2025 年 8 月 吉日

一般財団法人化学物質評価研究機構

L-column シリーズ
カートリッジ式ガードカラム カートリッジの材質変更のお知らせ

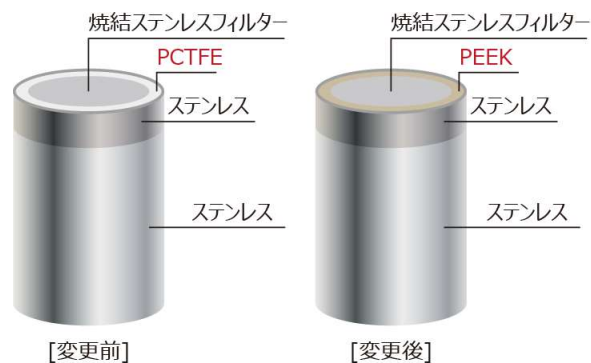
変更箇所

キャップのガスケット材質(下図参照 実際の色とは異なります)

PCTFE (ポリクロロトリフルオロエチレン、白色) から PEEK (ポリエーテルエーテルケトン、薄茶色) へ変更
